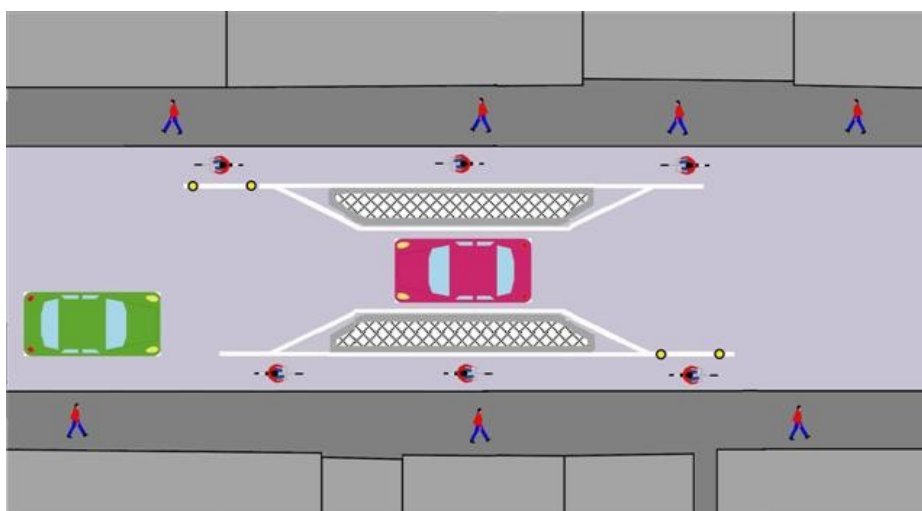
- 1°) Sur les plans, lors de la première présentation il était prévu des bandes cyclables.
- 2°) Sur cette nouvelle présentation les bandes cyclables n'y sont plus. Effectivement elles ne sont pas nécessaires à condition de réaliser une voirie ayant pour vocation d'être une zone de circulation apaisée qui favorise la mixité des modes de déplacement (Recommandation du CEREMA).
Dans ce cas, la totalité de l'aménagement doit-être déclarée Zone 30.
- 3°) Au niveau des écluses prévoir une piste cyclable d'évitement (voir dessin ci-dessous)
